VEVEY <
DEMAIN
OBJECTIF GARE
ENSEMBLE
CRÉONS L'AVENIR!

Ville de Vevey | **Rapport de synthèse complémentaire de la démarche participative** "OBJECTIF GARE - ENSEMBLE CRÉONS L'AVENIR !"

19 décembre 2024 | Rapport de synthèse complémentaire

3.2 - RÉSULTATS - VARIANTE 1

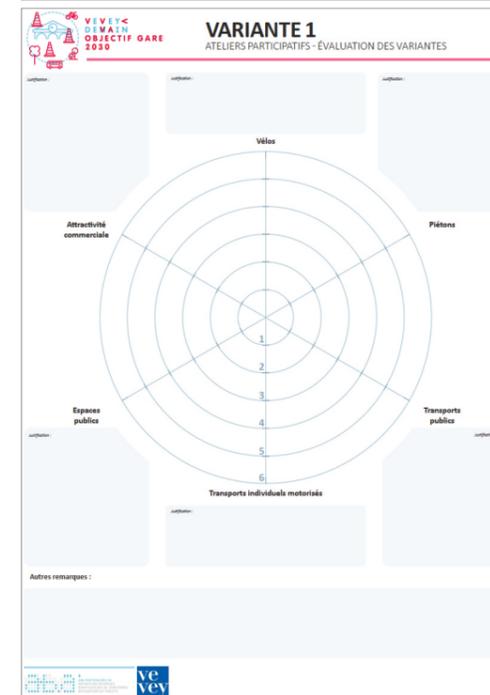
La variante 1 a été évaluée comme assez bonne, du point de vue des piétons, avec une évaluation à 4.5, notamment en raison du désengorgement de la Place de la Gare qu'elle permettrait. La traversée de la route cantonale (RC) serait aussi améliorée, mais resterait toujours problématique.

Pour la mobilité cyclable, les participant-e-s du groupe 1 se sont questionné-e-s sur le degré de sécurité des cyclistes dans le giratoire et sur la possibilité de séparer les flux afin d'améliorer l'état actuel. C'est pourquoi ils-elles ont donné la note 3 pour le traitement de cette thématique dans la première variante complémentaire.

La fluidité de l'axe Est-Ouest serait améliorée, avec la variante 1. Toutefois, l'axe nord-sud en résulterait complexifié. Une évaluation modérément positive, avec la note 4, a été émise.

Les membres du groupe 1 estiment que cette variante améliorerait que de peu la lisibilité des quais de bus, notamment pour la ligne 215. La proximité des différents quais a néanmoins été relevée, faisant évaluer cette thématique en tant que suffisante (note 4).

L'élément préféré de la variante 1 a été la générosité de la taille des espaces publics, avec « beaucoup d'espace libéré » pour cet usage, notamment devant la gare, amenant à une note 5 pour cette thématique.

L'attractivité commerciale de la variante 1 a collecté une note 4, en vertu d'une évaluation partagée. Les terrasses y seraient plus attractives, ayant plus d'espace dégagé à disposition, et étant plus accessibles pour les clients piétons et cyclistes. Les client-e-s automobilistes voulant se parquer au plus proche seraient cependant pénalisés.

3.3 - RÉSULTATS - VARIANTE 2

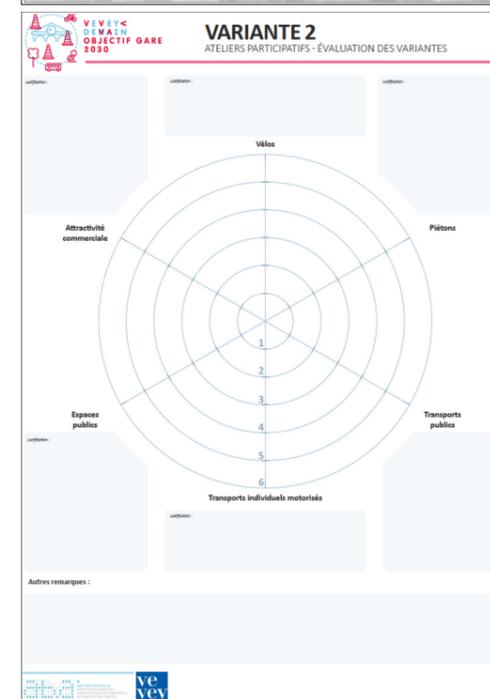
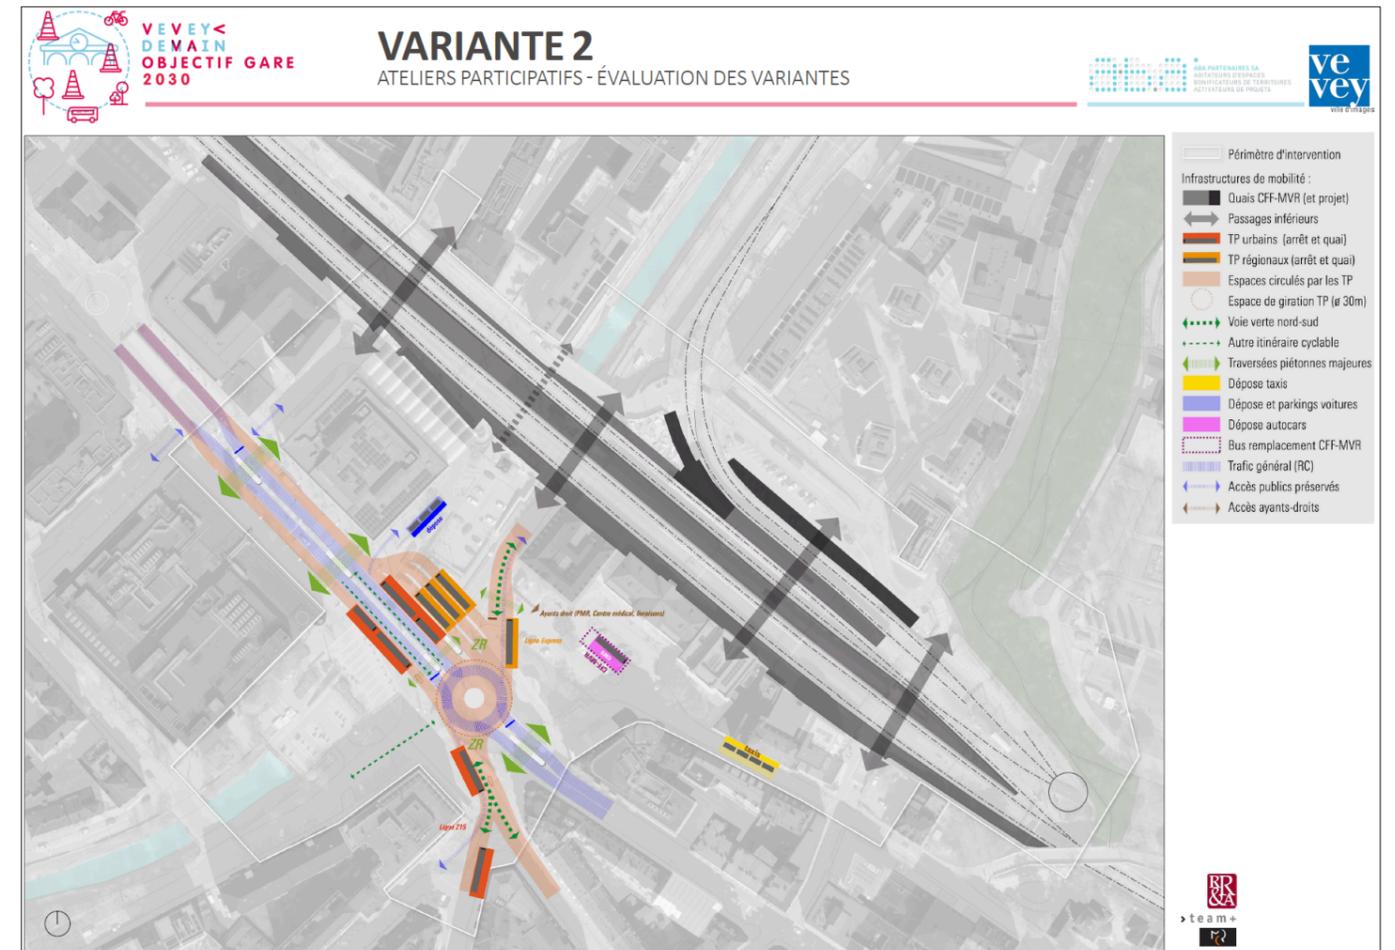
Concernant la mobilité piétonne, la variante 2 a été perçue comme une amélioration par rapport au statu quo, avec des flux plus clairs et directs. Compte tenu d'une traversée de la RC pas encore optimale, elle a eu la note 4. Certaines personnes se sont également demandé s'il est possible de créer une passerelle afin de diminuer les conflits entre piétons et voitures.

Le groupe 2 a estimé que cette deuxième nouvelle variante amènerait peu de changement pour les vélos, mettant l'accent sur les problèmes de sécurité dus à la cohabitation avec les bus. Cette thématique n'a donc pas été estimée comme suffisante, recueillant la note 3.

Les solutions de la variante 2 pour ce thème ont aussi été notées avec un 3, notamment en raison du parking qui aurait été « oublié » et d'un emplacement des taxis pas assez centré (afin de répondre au besoin de partir au plus vite dans des multiples directions). Néanmoins, le maintien des flux du TIM a été souligné par le groupe 2. Certaines personnes se sont questionnés sur la possibilité d'enterrer le rond-point.

La variante 2 a été très appréciée pour ce qui concerne les TP, particulièrement en vertu de leur regroupement au même emplacement. Ceci et la visibilité des quais ont conduit le groupe à attribuer une note 5 pour cette thématique, la plus haute pour cette variante.

La variante 2 n'a pas été appréciée pour cette thématique, qui a cueilli la note 2, notamment à cause du manque d'amélioration visible par rapport à la situation actuelle et du quai de bus positionné devant le bar du Vème (le 5ème).

Le groupe 2 a fait part d'un grand débat sur l'accessibilité pour le TIM de cette variante, ainsi que sur le manque de végétalisation. La crainte serait qu'on reproduise la place de la Sallaz à Lausanne, qui serait un hub de bus non végétalisé, où la cohabitation entre modes de mobilité serait dangereuse. Aussi, cette variante 2 ne prévoit pas de passerelle ou passage sous-voie pour la mobilité douce. Toutefois, elle proposerait une bonne utilisation de la couverture de la Veveyse.

3.4 - RÉSULTATS - VARIANTE 3

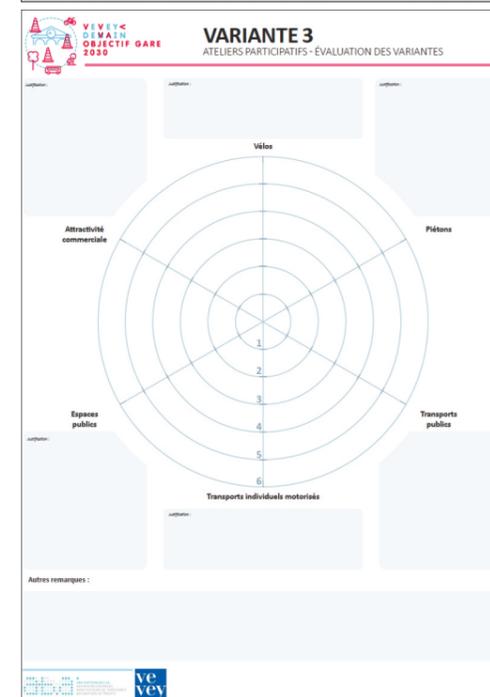
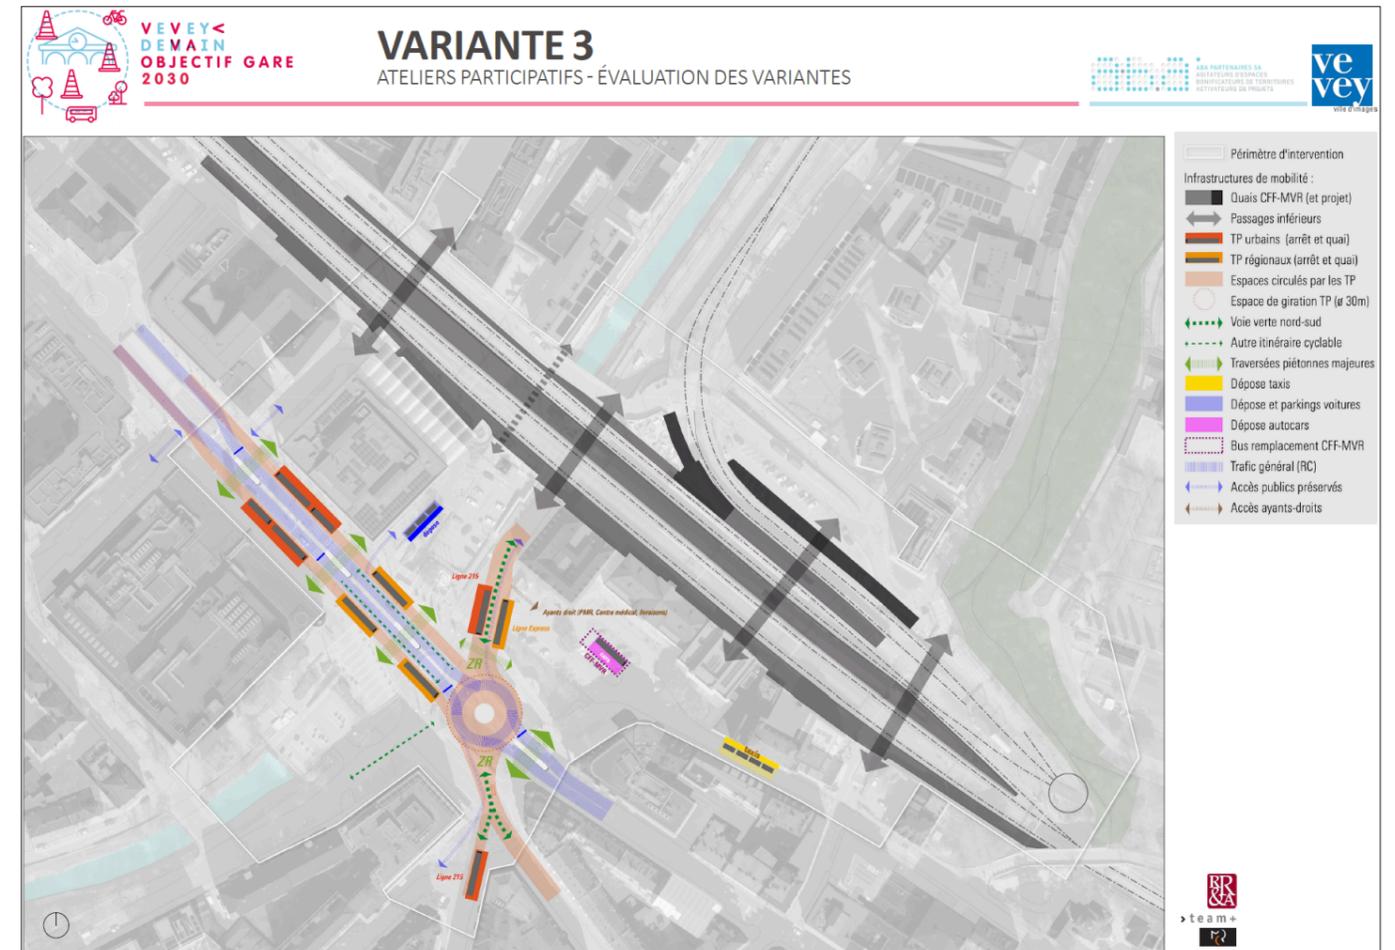
Selon les participant-e-s du groupe 3, cette troisième variante serait acceptable pour les piétons et piétonnes, recueillant une note 4. Le groupe a considéré que cette variante présente une traversée piétonne de trop.

La mobilité cyclable serait traitée de manière nettement insuffisante dans la variante 3. Cette thématique a été évaluée avec une note 1, à cause du long rectiligne sur l'Avenue du Général-Guisan où les vélos devraient dépasser des bus stationnés en enfilade.

Cette variante 3 ne serait aussi pas optimale pour le TIM, avec des espaces de livraison trop étroits sur la Place de la Gare. Cela a résulté en une note de 2.5 pour cette thématique.

Les solutions proposées par la variante 3 pour les TP se sont vues attribuées la note 3 par les participant-e-s, notamment en raison d'une transition modale entre train et bus qui serait complexe, tout comme l'insertion dans le trafic des bus stationnés en enfilade.

La place donnée aux espaces publics dans cette variante a été bien évaluée, avec une note 5, en vertu des larges possibilités d'aménagement qu'elle permettrait.

Cette thématique a aussi été bien perçue par le groupe 3, qui a donné une note 5 à l'attractivité commerciale.

Le groupe 3 a partagé en plénum son évaluation d'un giratoire qui n'aurait pas sa place sur une Place de la gare. Ce type d'infrastructure consommerait énormément d'espace et empêcherait la création d'une place avec une identité forte.

3.5 - RÉSULTATS - VARIANTE 4

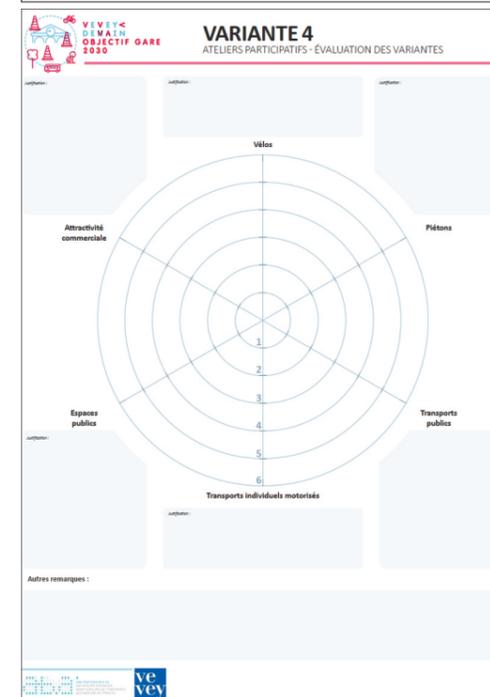
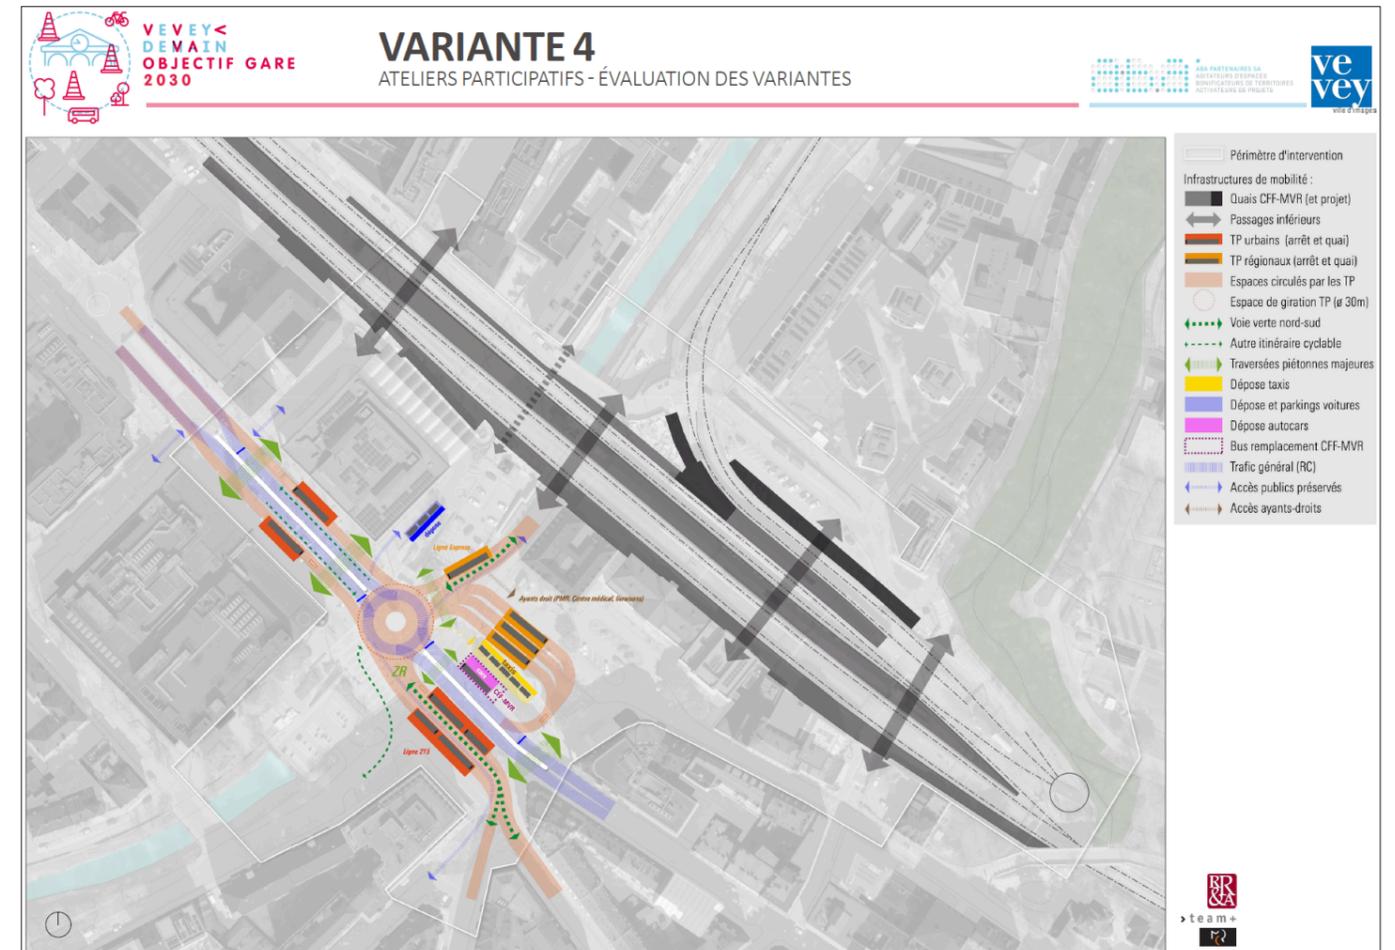
Selon les participant-e-s du groupe 4, cette dernière variante complémentaire n'est pas optimale pour ce qui concerne la mobilité piétonne (note 3). Seul le passage piéton de la RC principal (entre la Poste et le centre commercial) serait bon. L'autre passage piéton serait mauvais, à cause du conflit avec les autres modes de mobilité.

Concernant les vélos, la variante 4 a été mieux évaluée, avec une note à 3.5, notamment en raison d'une amélioration de l'inconfort actuel dans le rond-point. Toutefois, le problème des déviations d'itinéraires, que cette variante engendrerait pour le trafic deux-roues non motorisés, a été relevé.

La variante 4 a été moyennement appréciée pour le traitement de cette thématique. L'effet de terminal TP devant la gare a été perçu comme un point positif, avec un emplacement « fonctionnel » des bus régionaux, tout en ayant l'effet de contraindre spatialement les taxis. Cette thématique a reçu la note 4.

La prise en compte des espaces publics dans la variante 4 et les possibilité laissées libres pour leurs aménagements ont été évaluées comme suffisantes, avec une note 4. Les participant-e-s ont cependant souligné la moins-value engendrée par la « barrière des bus », qui sont presque tous regroupés sur et devant la Place de la Gare.

Le groupe 4 n'a n'a que rapidement analysé et évalué la thématique de l'attractivité commerciale. Il a constaté qu'avec la variante 4, l'attractivité augmenterait devant la gare, notamment grâce aux quais de bus regroupés à cet endroit, mais il ne lui a pas donné de note.

Pour conclure, le groupe 4 a estimé que cette variante 4 améliorerait la fluidité pour la mobilité piétonne et cyclable sur la rue des Communaux.
